## 概要

この通知は、CPLD XC9500XL™ ファミリの回路リビジョンの変更についてお知らせするものです。

この通知は、英語版 (PCN2004-25、バージョン 1.1、2005 年 1 月 24 日発行) を翻訳したものです。

デザイン回路リビジョンコード

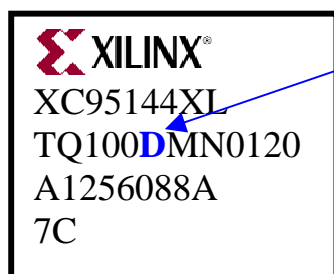
ザイリンクスでは品質向上の一貫として、CPLD XC9500XL ファミリーに新たな回路リビジョンをリリースすることに致しました。新しい回路リビジョンでは、電源電圧のランプレートが単調ではない場合におけるコンフィギュレーション回路の耐性強化を行うことにより、お客様のアプリケーションに確固たるソリューションを提供できるようになりました。また、この新しい回路リビジョンは、旧リビジョン「C」と互換性があります。新しい回路リビジョンコードは、「D」となります（トレーサビリティの図を参照）。

パッケージトップマークに記されたデザイン回路リビジョンコードの表示例を次の図で示します。
